Fra: Birgitte_TorpPedersen@
Sendt: 6. juli 2011 14:55
Til: TMF-Bydesign
Cc: annettemesserschmidt@
Emne: Byfornyelse, Kertemindegadekarréen - gårdsammenlægning - Høring - Ejerforeningen Østerbrogade 152

UDTALELSE OM FÆLLES GÅRDHAVE – KERTEMINDEGADEKAREEN

Høringssvar vedr. fælles gårdhave Kertemindegade-karreén

Insigelser/bemærkninger til: 'Forslag til beslutning om byfornyelse i Kertemindegade-karreen' (Sagsnr. 12079 – LSA)

Skitseforslag 3. møde - Materialer

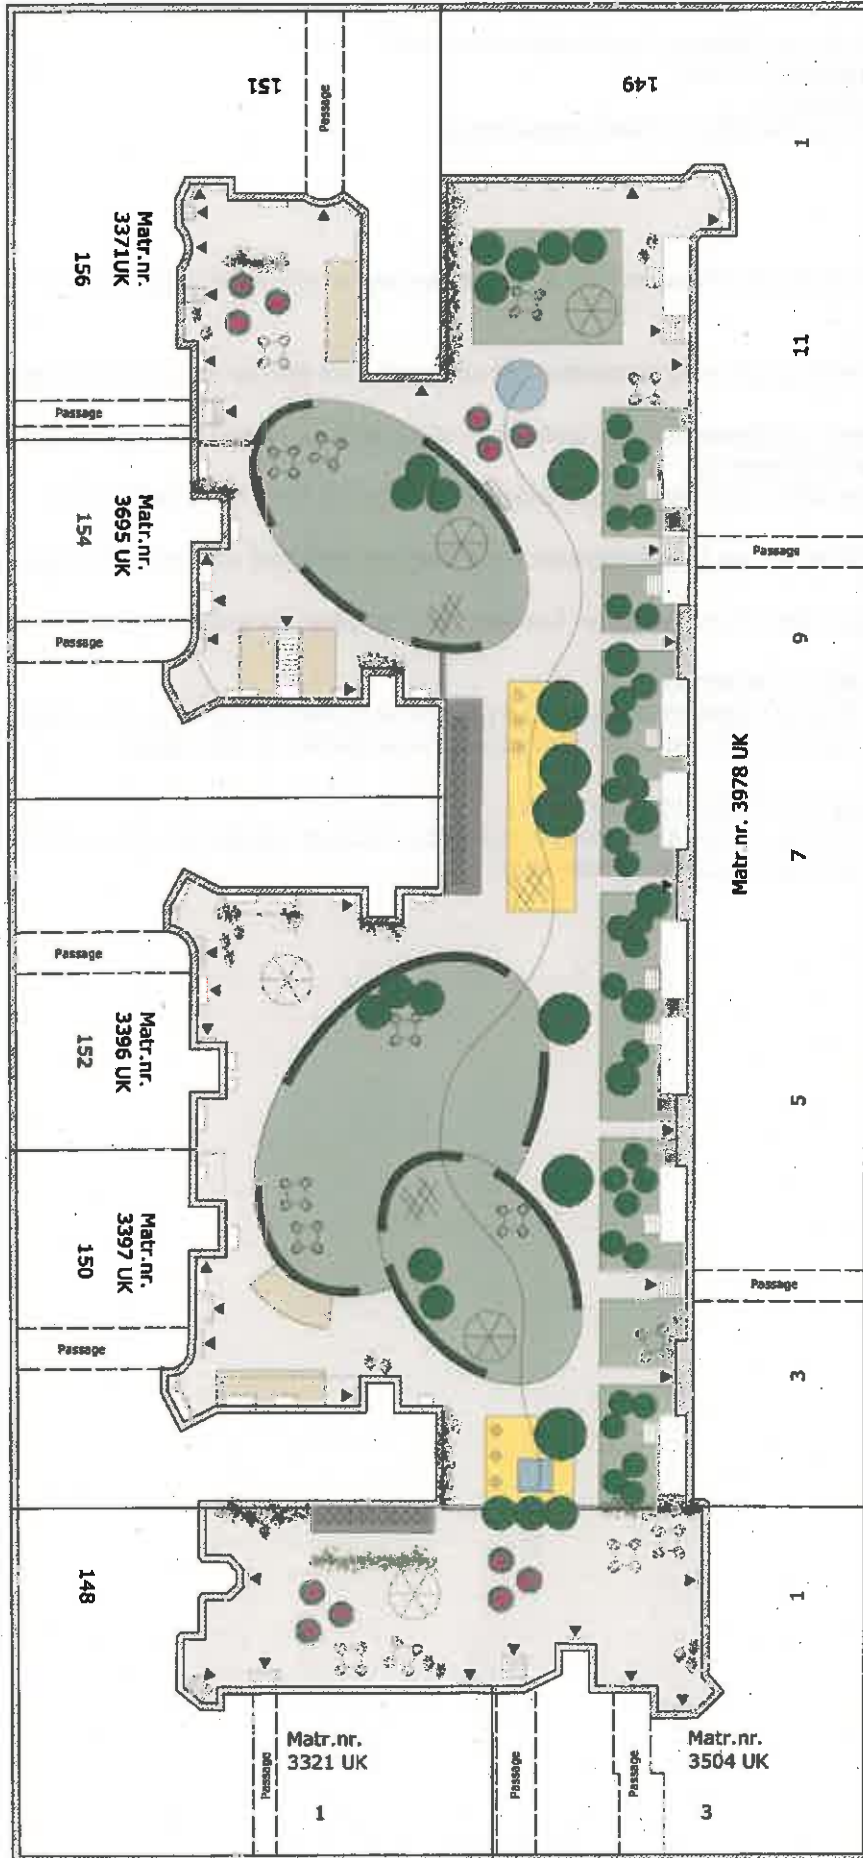
En detalje ved forslaget bør dog påpeges. Der er tale om en lille, smal gård, hvor der kun vil komme ganske lidt sol. Det fremgår imidlertid af skitse materialet, at der planlægges opstillet et tørrestativ på arealet ud for Østerbrogade 152, én af de få steder i gården, hvor der vil være sol i nogle timer om formiddagen. Lokaludvalget vil i stedet foreslå, at både dette og de 2 tørrestativer på græsplænerne rykkes ind i de mere skyggefulde hjørner af gården og efterlader de solrige pletter og græsset til ophold og leg.

1. Vi savner mere plads og aktiviteter til børn. Der er blot 3 små legepladser, og den ene er placeret lige ved siden af restaffaldet. Der er mange børn i karreén, og det er mest dem som vil bruge gården.

2. De 4 foreslåede tørrestativer tager meget plads. Pladsen foreslås bedre udnyttet til legemuligheder for børn.
3. Det gennemløbende vandelement synes at være risikabelt for små børn og unødvendigt for vores gårds behov. Omkostninger hertil kan med fordel bruges til bedre børnefaciliteter.

4. De fremtidige fælles gennemgange i forslaget har alle trapper. For at de rigtig skal være anvendelige for cykler, barnevogne m.v. bør der etableres adgangsforhold til gården i niveau.

5. Der bør klargøres hvor mange cykelpladser der etableres, og bør beregnes i forhold til et skønnet behov.
6. Omkostninger ved egenbetaling for de enkelte forening ved etablering af skraldesug skal være kendt, således at de kan forlægges de enkelte foreninger til godkendelse.

På planen højre del (brochurens side 5), er der anbragt tørrestativ ud for køkkentrappen til Kertemindegade nr. 11. Det er et sted, hvor mange helst opholder sig på grund af sollyset om eftermiddagen, et tidspunkt hvor der sjældnere vaskes og hænges tøj til tørre. De høje huse ud til Østerbrogade bevirker, at flere steder hvor siddepladserne her er placerede, alt for tidligt ligger hen i skygge. Det må anbefales at tage et grundige studie med direkte inspektion af de problematiske skyggeforhold på forskellige tidspunkter. Som bekendt tørrer vasketøj faktisk ligeså hurtigt i skygge (temperatur og lav luftfugtighed er vigtigere), så pladser til tørring af vasketøj bør ikke prioriteres på bekostning af siddepladser, der ofte på planen er placeret på lysmæssigt ringere steder.

SKITSE/PLACERING/HYGGEKROG:

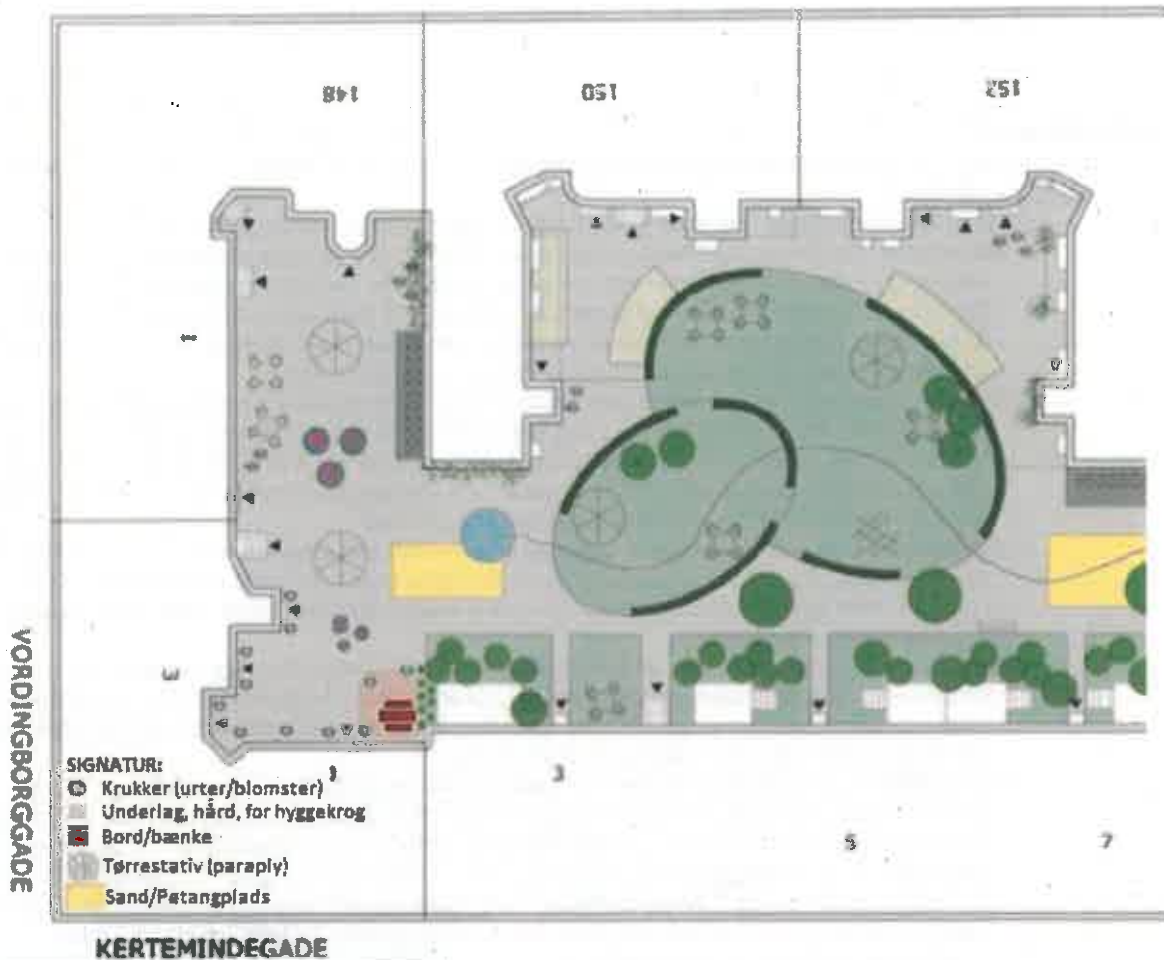
Som det fremgår af den modtagne tegning, mangler der på tegningen/skitserne, et nærmiljø/hyggekrog i området Vordingborggade 1 /Kertemindegade 1. Dette nærmiljø med idé til skitse blev accepteret af alle deltagere på 3. gårdmøde, torsdag den 31. marts 2011 uden indsigelser.

Skitse for område ved: AB Kertemindegade 1 / Vordingborggade 3. Skitse er også vedhæftet som PDF-fil (hygge-krog_kert1_vord3_2011-03-03_ps.pdf).

Her er vores ønsker i foreningen som blev diskuteret på gårdmødet den 03-03-2011:

- Udnyttelse af god hygge-krog med fast underlag, f.eks. underlag af naturligt fast materiale.
- Bord/bænke v/ hygge-krog (der er sol om eftermiddagen mellem 15-17).
- Vandløb med lille vandhul er flyttet mod midten af fællesareal for at udnytte pladsen for tørrestativ.
- Tørrestativ benyttes meget i foreningen, derfor er der placeret 2 tørrestativer i stedet for 1.
- Plads med sand/petang er rykket en smule til venstre med placering af vandhul i enden.
- Langs facaden er der placeret krukke med blomster og urter.

Jeg er helt opmærksom på jeres ønske om en lokal hyggekrog og er indstillet på at detailbearbejde oversigtsskitsen, så I får plads til de funktioner, I ønsker jer.
